新たな検査制度（原子力規制検査）の実施に向けた法令類の整備 （第二段階）（基準規則及びその解釈のうち実用発電用原子炉施設関係 以外）に対する意見募集の結果について

令和 2 年 2 月 5 日
原子力規制委員会

提出意見とこれに対する考え方

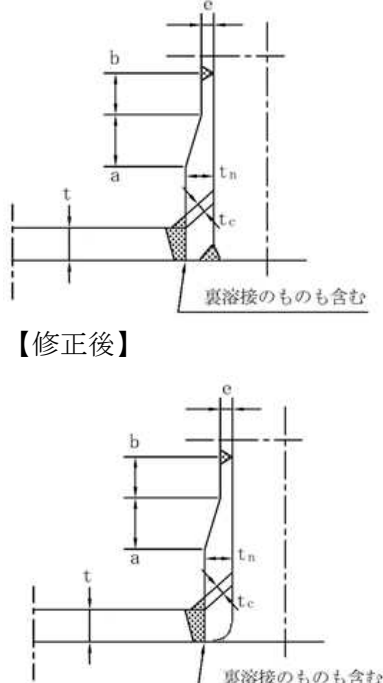
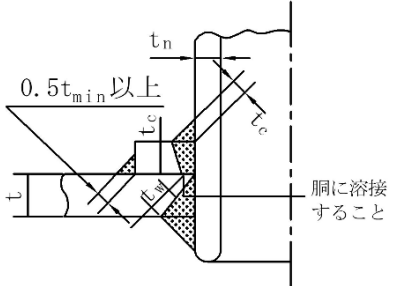
<p>子炉の規制に関する法律（昭和 32 年法律第 166 号。以下 「法」という。）の第 3 条改正前に・・・</p> <p>修正案）同等と認められる溶接施工法とは、原子力利用における安全対策の強化のための核原料物質、核燃料物質及び原子炉の規制に関する法律等の一部を改正する法律（平成 29 年法律第 15 号）の第 3 条改正前に・・・</p>	
<p>1 4</p>	<p>別記 4. 溶接を行う者 3～6 行目</p> <p>「同等と認められる者」として挙げられているものは、末尾が「等」となっているとおり、あくまでも一例であると解釈できますが、その趣旨は、改正法第 3 条の施行の前後を問わず、炉規制法に基づき、いずれかの技術基準（原子力施設の種類は問わない）への適合性が確認されたものは同等と認められる、との理解で間違いありませんでしょうか。</p> <p>また「2. 溶接施工法」には「第 3 条改正前」の記述があり、溶接施工法と溶接士技能とで「同等と認められるもの」の基本的な考え方（技術基準適合確認が行われた時期、確認に用いられた技術基準の種類）に意図的な差異が存在するのでしょうか。</p>	<p>上記 1 2 で示した考え方を参照下さい。</p>
<p>1 5</p>	<p>別図第 2(1)および(2)</p> <p>誤った図が使用されているため適切に修正する。</p> <p>補足：（1）、(2)の図は(3)、(4)と同一である。</p>	<p>御意見を踏まえ、別図第 2（1）及び（2）は以下のとおり修正します。</p> <div style="display: flex; justify-content: space-around; align-items: flex-start;"> <div style="text-align: center;"> <p>(1)</p>  </div> <div style="text-align: center;"> <p>(2)</p>  </div> </div>
<p>1 6</p>	<p>別図第 4（4）</p> <p>管台内面の角部について、溶接ではなく丸みがあるよう修正する（再処理設備規格 設計規格 8－21 参照）（2019 年 8 月 5 日面談資料にて提示）</p>	<p>御意見を踏まえ、別図第 4 の(4)を以下のとおり修正します。</p> <p>【修正前】</p>

<p>裏溶接のものも含む</p> <p>【修正後】</p> <p>裏溶接のものも含む</p>
1 7	別図第 4 (11) 管台と容器又は管の間にすき間を設けるよう図示する	加工施設及び再処理施設の溶接の方法の認可について（平成 1 2 年 1 2 月科学技術庁原子力安全局長通知）（以下「溶接の方法の認可について」という。）の別図第 4 (1 1) をそのまま取り込んだものであり、原案のとおりとします。
1 8	別図第 4 (12) 「胴に溶接すること」が示す箇所を明確に図示する。	<p>御意見を踏まえ、別図第 4 の(12)を以下のとおり修正します。</p> <p>【修正前】</p>  <p>0.5t_{min} 以上</p> <p>胴に溶接すること</p> <p>【修正後】</p>

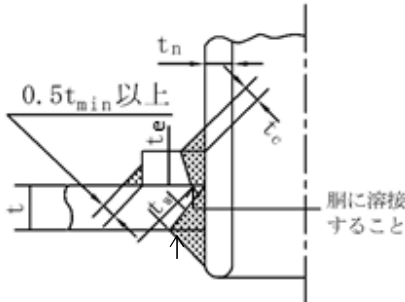
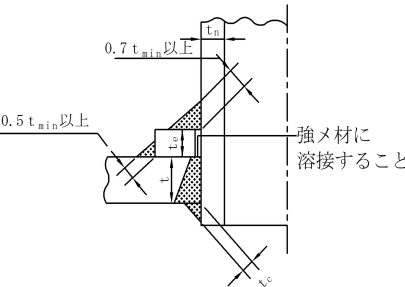
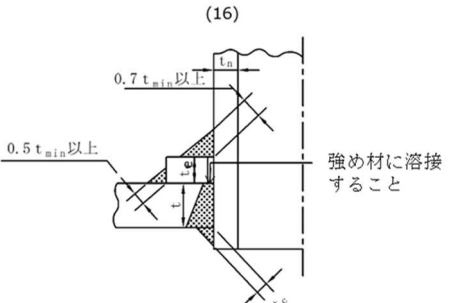
19	別図第4(12)、(13)、(14)、(15) 「tc」を「te」に修正する。	御意見を踏まえ、強め材厚さは t_e に修正します。
20	別図第4(16) 「強メ材に溶接すること」が示す箇所を明確に図示する。	御意見を踏まえ、別図第4の(16)を以下のとおり修正します。 【修正前】  【修正後】 
21	別図第4(12)、(13)、(14)、(15)、(16)の注記 「 t_{min} は、 t 、 t_n 、 t_e 又は 19mm のうちいずれか小さいほう。」の t_e は再処理規格にはなく、緑本にはある	溶接の方法の認可についての別図第4(12)～(16)をそのまま取り込んだものであり、原案のとおりとします。

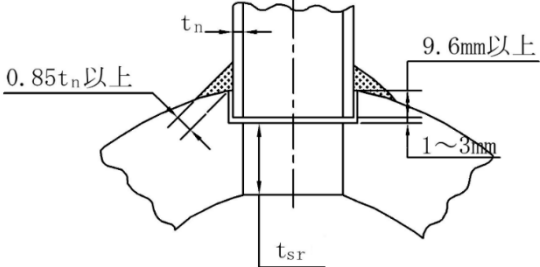
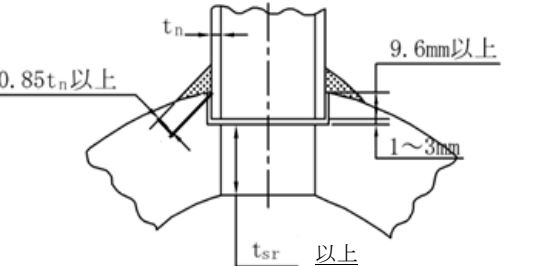
2 2	別図第 4(19) t c の示す箇所 (のど厚) が、A-A 断面図と異なる箇所を示しているため、A-A 断面と一致するよう修正する。	溶接の方法の認可についての別図第 4(19)をそのまま取り込んだものであり、原案のとおりとします。
2 3	別図第 4(18)、(19)の注記 「t w は、t n 又は 1.5mm のうち・・・」を「t w は、t n 又は 6mm のうち・・・」に修正する。	御意見のとおり修正します。
2 4	別図第 4(22) 「0.85 t n 以上」が示す箇所が、のど厚を示すよう修正する。	御意見を踏まえ、別図 4(22)を以下のとおり修正します。 【修正前】  【修正後】 
2 5	別図第 4(22) 図中、t sr → t sr 以上に修正いただきたい。計算上必要な厚さ=実厚とは限らないため。(2019/8/5 面談で提示されたイメージでは、” t sr (管台が取り付けられる部分の計算上必要な厚さ) 以上” の記載があったが、本案で消えていた。)	御意見のとおり修正します。
2 6	別図第 4(24) 「0.75 t n 以上」が示す箇所が、2 箇所 (脚長、溶け込み深さ) に対して示していることがわかるよう図示する。	別図第 4(24)において、厚さ「0.75tn 以上」とすること示す部位が 2 箇所であることは、図注の矢印で示されているため、原案のとおりとします。
2 7	別図第 5(3)~(9)の注記 「t 1、t 2、l の単位は mm とする。」を追記する。ならびに、「(9)の場合は、S は t 以上」を追記する。	「単位を mm とする。」旨の記載がなくても、同図の意図 (l、t、t1、t2、の寸法の大小関係) は明確です。また、S と t

の関係については(9)図中に「 $S > t$ 」と記してあります。したがって、原案のとおりとします。
28	別図第6(4) 中央の実線を一点鎖線に修正する。	御意見を踏まえ、別図第6(4)は以下のとおり修正します。 【修正前】  【修正後】 
29	別紙-1、別紙-2、別紙-3 198～219頁中に記載された「溶接規格」に付された注釈番号「2」は記載不要ではないでしょうか。	御意見のとおり修正します。
30	別紙-1 2. 材料の制限 『「材料の制限は、日本機械学会 発電用原子力設備規格 溶接規格 2012年版（2013年追補を含む。）に別記-5の規定の要件を付したものと（以下「溶接規格2」という。）「N-4020 溶接の制限」によること。』を追記する。 追伸：以降、「溶接規格2」の略称を定義している箇所がないことから、本コメントを採用しない場合、別途、定義を記載する必要がある。	御意見を踏まえ、以下のとおり修正します。 2. 材料の制限 【修正前】 再処理施設の技術基準解釈の別紙-1 「2. 材料の制限」に規定する再処理第1種機器及び腐食環境の厳しい再処理第2種機器の接液側に使用する溶接材料を加工施設等に使用する場合は、表1-3～表1-5に適合する材料と <u>すること。</u> 【修正後】 材料の制限は、日本機械学会発電用原子力設備規格「溶接規格2012年版（2013年追補を含む。）」（以下「溶接規格」という。）「N-4020 溶接の制限」によること。ま

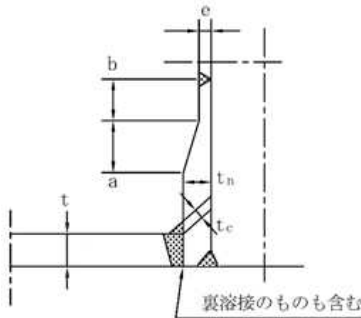
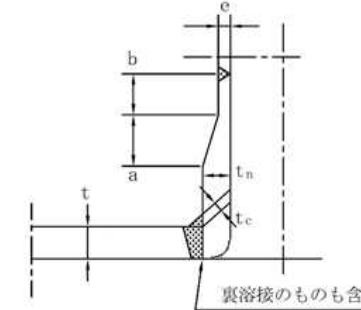
<p>別図第4 (4)の管台の内面に溶接部の図示(点塗りつぶし)は不要のため、削除いただきたい。(丸みの図示コメントに対し、溶接部の図示に修正されていた)(2019年8月20日面談資料にて提示)</p>	<p>【修正前】</p>  <p>【修正後】</p> 
<p>17</p>	<p>別紙-1 別図第4 (22) 図中、$t_{sr} \rightarrow t_{sr}$ 以上に修正いただきたい。計算上必要な厚さ=実厚とは限らないため。(2019/8/5面談で提示されたイメージでは、”t_{sr}(管台が取り付けられる部分の計算上必要な厚さ)以上”の記載があったが、本案で消えていた。)</p>	<p>御意見を踏まえ、「t_{sr}」は「t_{sr}以上」に修正します。</p>
<p>18</p>	<p>上記解釈の別紙-1「再処理施設の溶接の方法」の別図第5(1)において「t」の説明が記載されていないため、「t」の説明を追記すべきである。(他の別図では、使用している全ての記号の説明を記載している。)</p>	<p>御意見を踏まえ、図中の「(両矢印)」と「t」は削除します。</p>
<p>19</p>	<p>別記 再処理施設の溶接方法について 3. 開先面 開先面は、溶接規格3「N-4030 開先面」によること。→下線部の上付き3は誤記のため、修正いただきたい。(複数箇所あり) 「2. 材料の制限」に「日本機械学会 発電用原子力設備規格6「溶接規格2012年版(2013年追補含む。)」(以下、「溶接規格」という。)」の記載があるため、上付き6も含め、上付き3も不要である。</p>	<p>御意見のとおり修正します。</p>
<p>20</p>	<p>別紙-1 再処理の溶接の方法</p>	<p>上記19で示したとおり修正します。</p>
